改善箇所説明図①

改善の内容

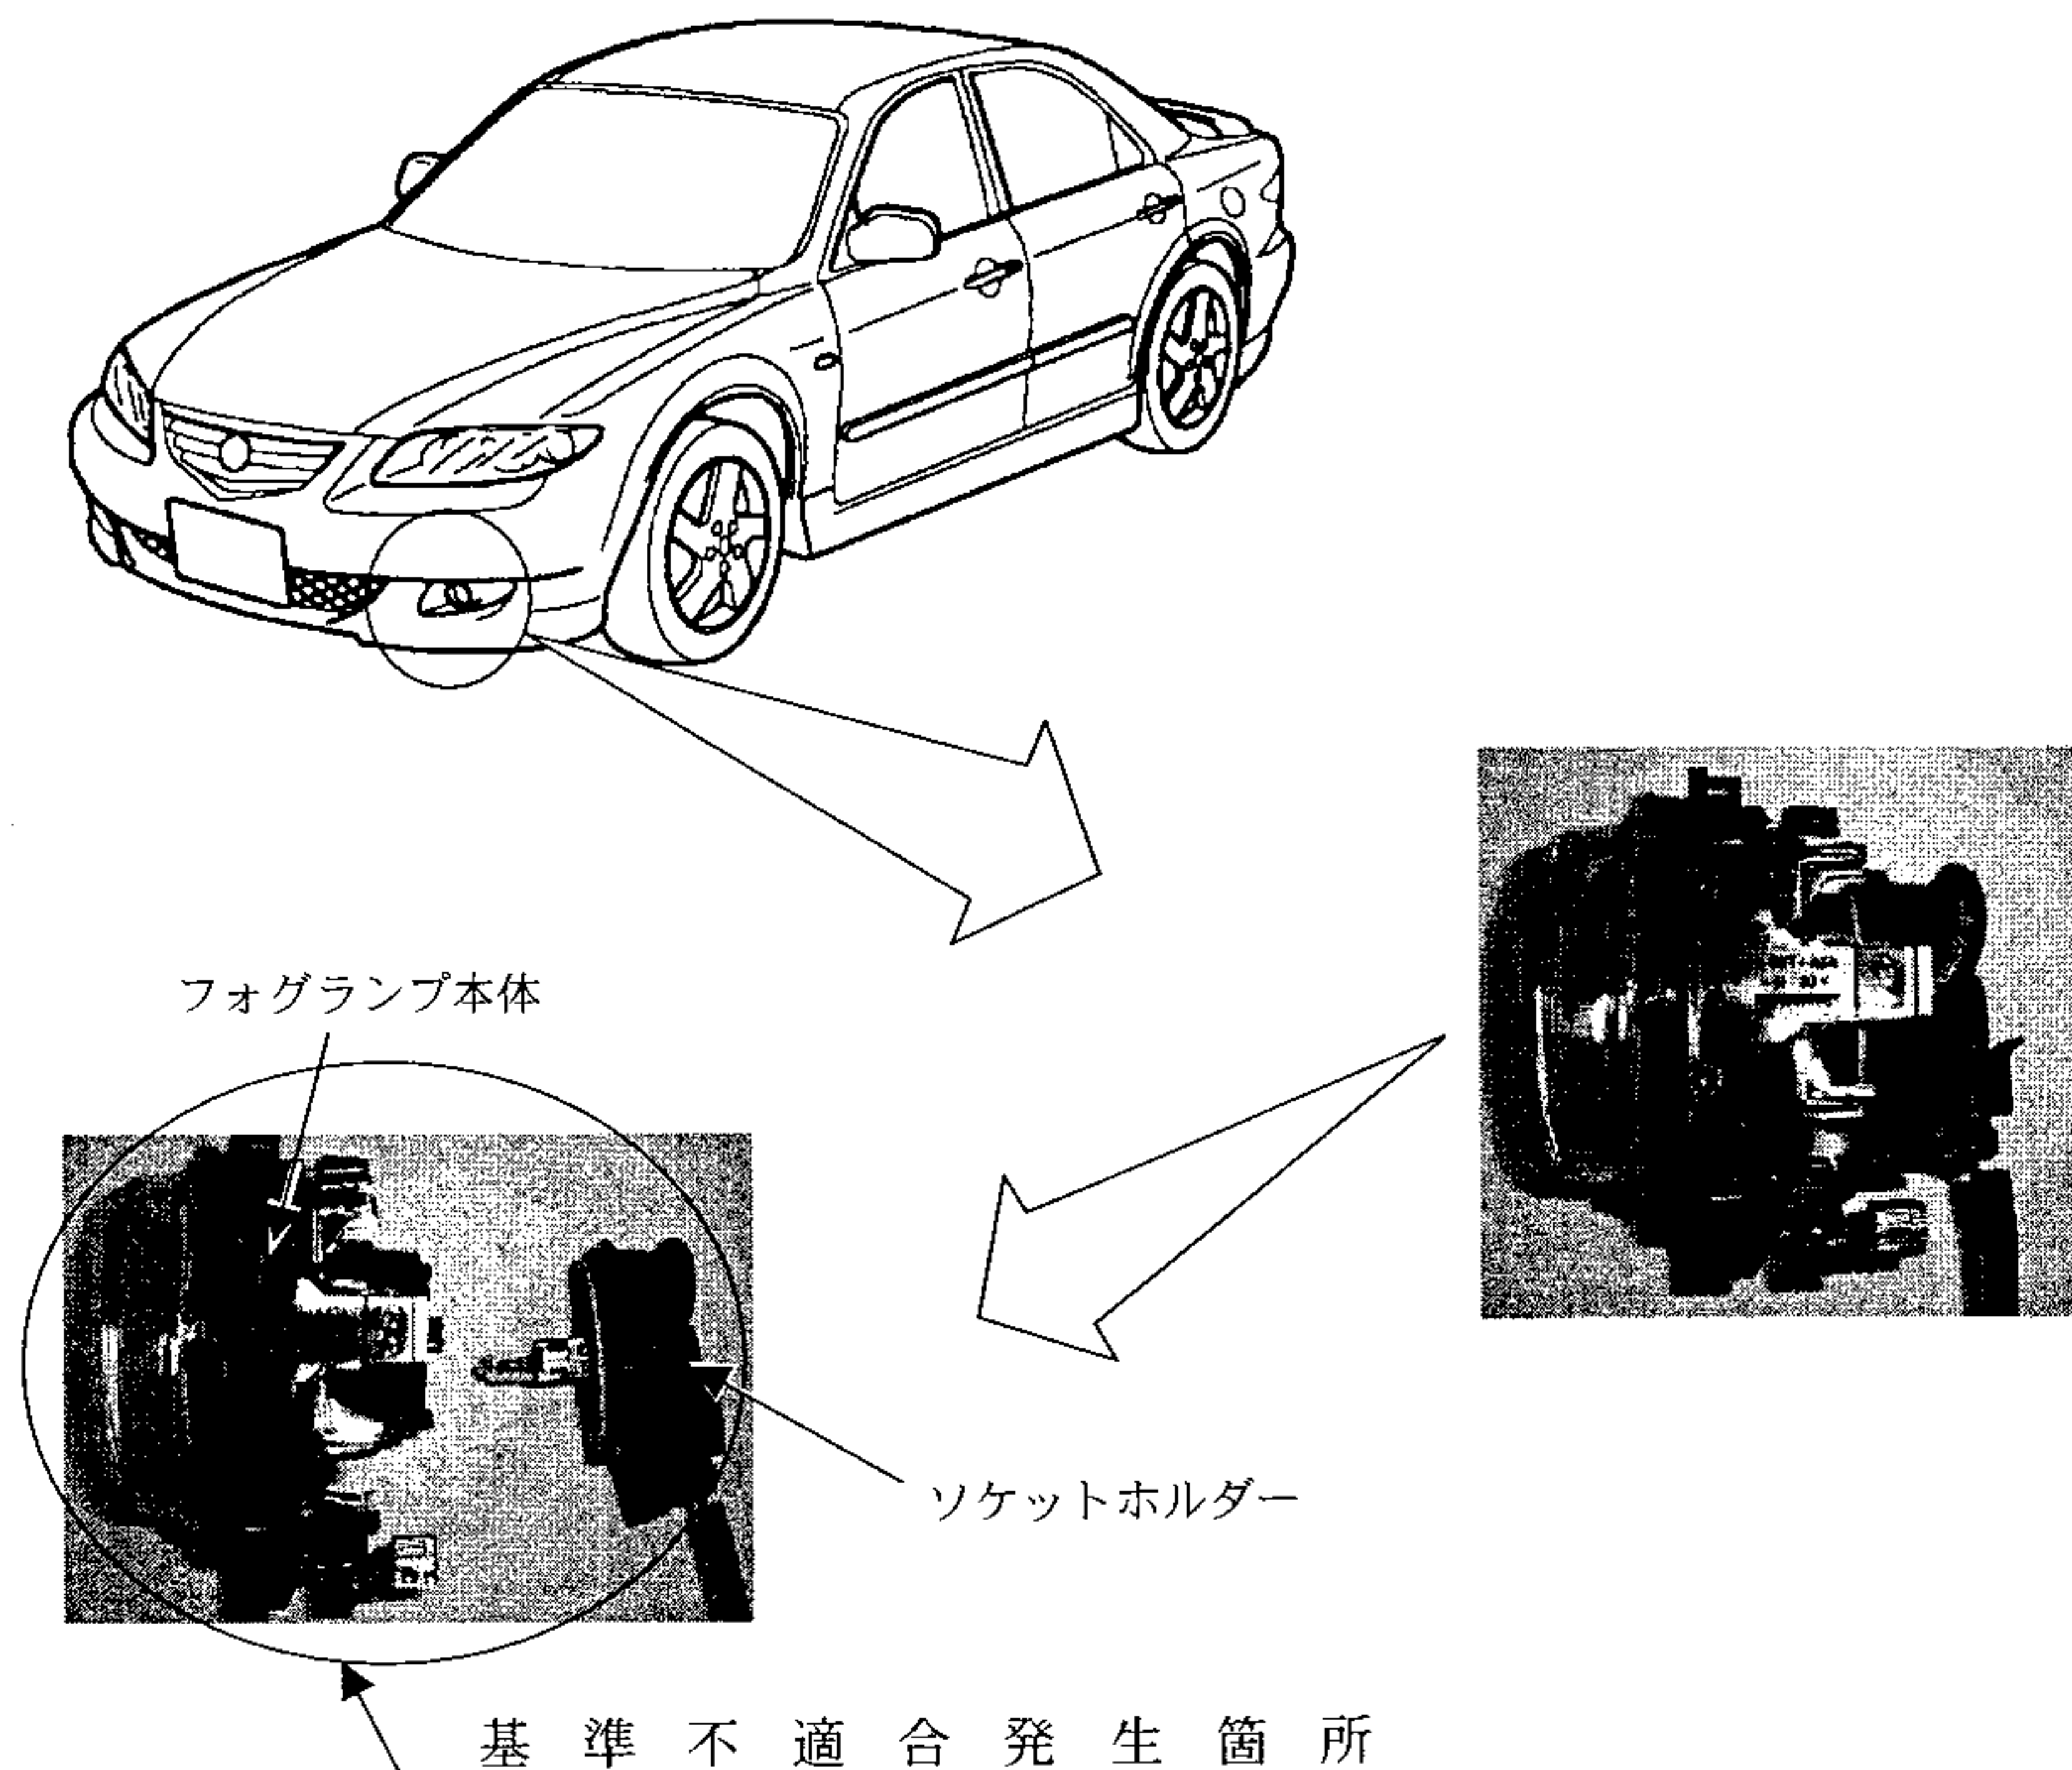
フロント・フォグランプ装備車両において、当該ランプのソケットホルダーの固定構造が不適切なため、バルブの点灯・消灯により、固定部分が膨張・収縮を繰り返し、ソケットホルダーがバルブとともにランプ本体から脱落して、周辺の樹脂製部品を溶損させ、最悪の場合、火災に至るおそれがある。

全車両、ソケットホルダーとフォグランプ本体をスプリングで固定する。

識別：エンジンルームにあるフューズボックスの蓋の横に黄色ペイントを塗布する。
